Mercedes Benz

Actros / Axor / ...

20\_0000041\_01

Fig. 1: diseño anterior (ejemplo)

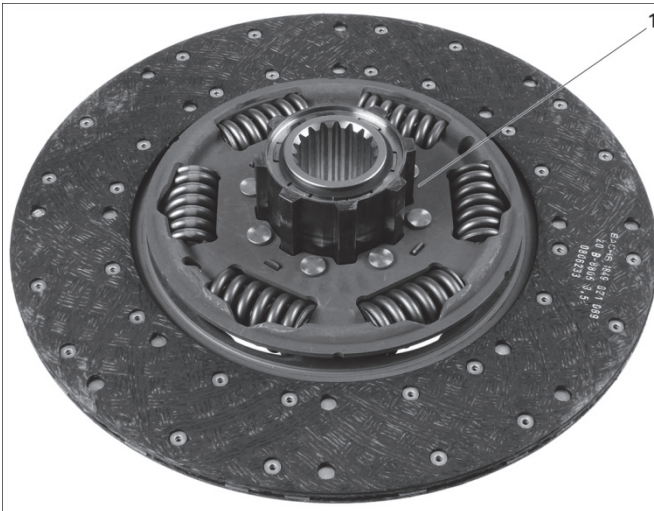
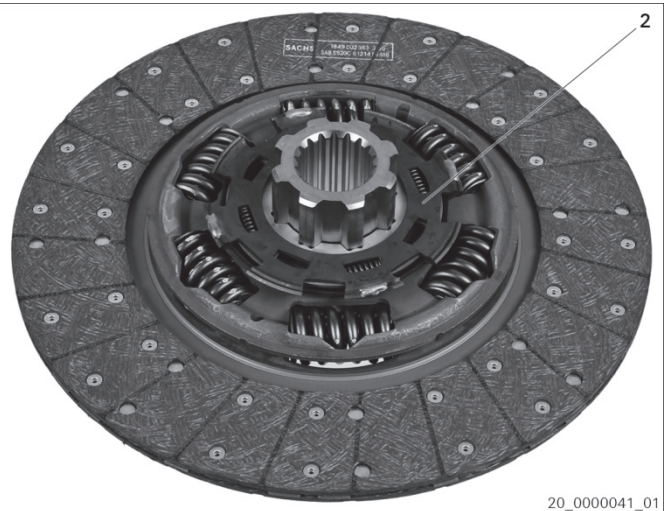
El embrague bidisco ha experimentado un nuevo desarrollo y su diseño se ha adaptado a las modificaciones de los requisitos técnicos. El diseño anterior con cubo/manguito (fig. 1) se ha sustituido por un nuevo diseño con placa de acoplamiento (fig. 2).

¡Los componentes de los distintos diseños no se pueden mezclar en el montaje!

Cadena de sustitución
3400 121 501 → 3400 700 649
3400 700 355 → 3400 700 648
3488 000 102 → 3488 000 400 + 1878 007 185
